豪景花園僭建物事件

“屋宇署”署長級官員的會面

附件1

B) 客廳 / 睡房外的花槽上或 建築裝飾上的違規工程

方案 3:

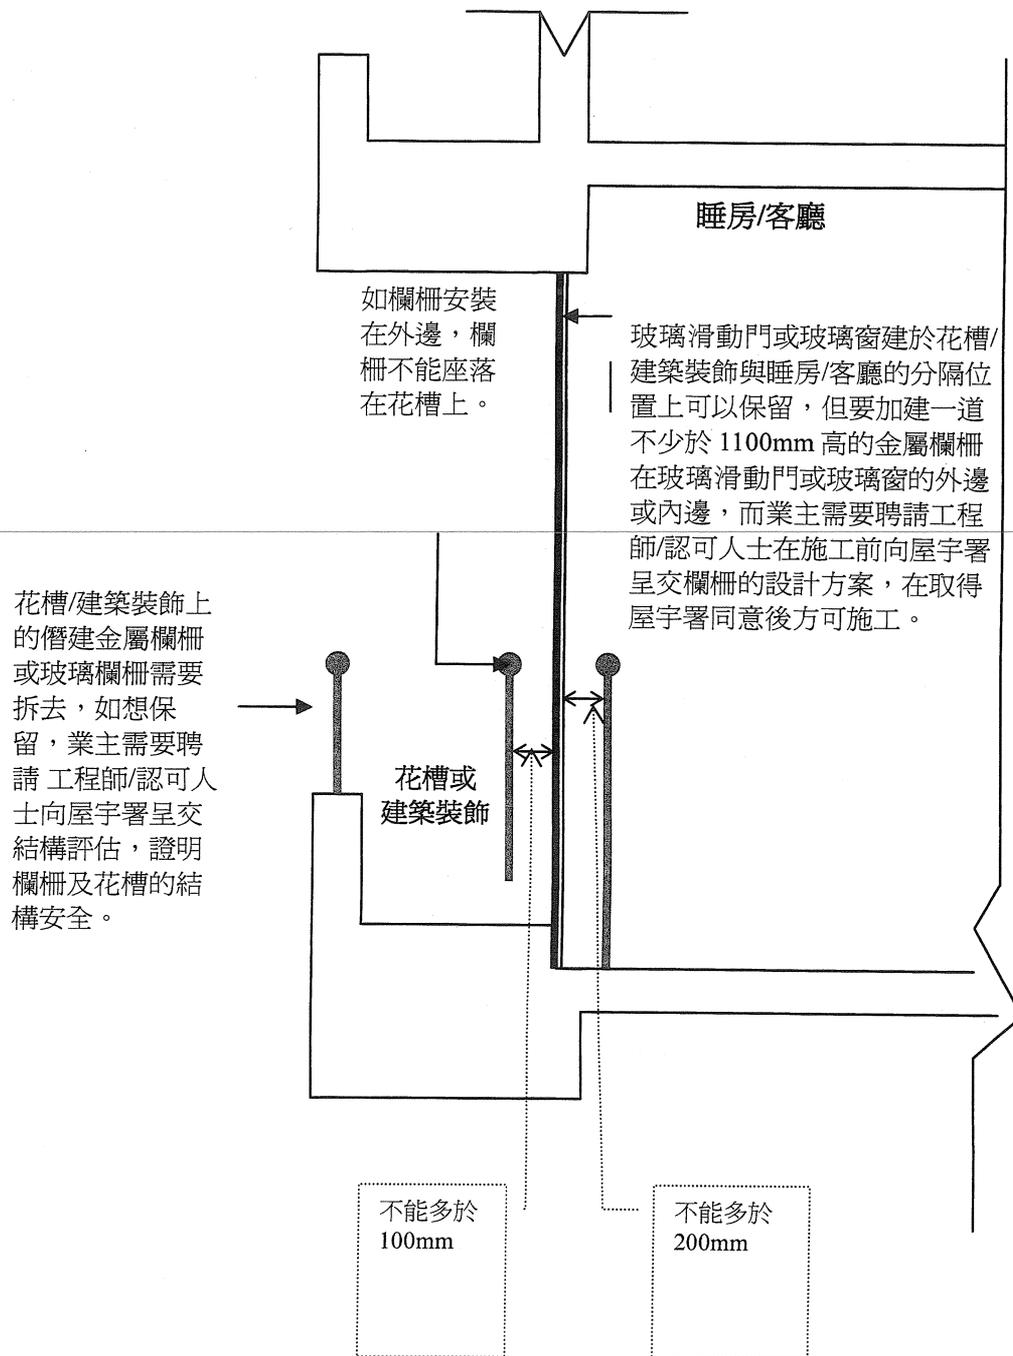
上述方案三，需在花槽上加建“矮牆，”對它的要求高度，會上有熱烈討論，屋宇署出示了相關位置的原來圖則來支持屋宇署考慮訂定室內地面層到“矮牆”頂部最少應有 450 mm 的高度，其原則是認為對於任何改動使花槽地面層與室內地面層相等或相近，應加上該“矮牆”來還原其原來設計的高度。屋宇署所持理據是認為花槽 (Flower Bed) 內的空間，只應視作種植或擺放植物花卉及為種植目的之工作平台

(Working Platform) ，間歇性用作維護環境衛生及清理用途，若有 450 mm 高度的起級式分隔，可體現其成為花槽的工作平台狀態，也可用來顯示客廳與花槽的疆域區分。

就上述屋宇署方案三的新酌情決定，譚耀宗議員要求署長酌情考慮可否彈性處理“矮牆”的高度要求，同時也請業主們考慮屋宇署對花槽和客廳界線的看法。豪景花園的與會人士都表示理解，但認為今次涉及的個案繁多，應作進一步探討。

就花槽/建築裝飾上現有的僭建金屬欄柵或玻璃欄柵，業主需要聘請工程師/認可人士向屋宇署呈交結構評估，證明欄柵及花槽的結構安全，而該欄柵並符合建築物(建造)規例第 8 條及第 17(3)條的規定。
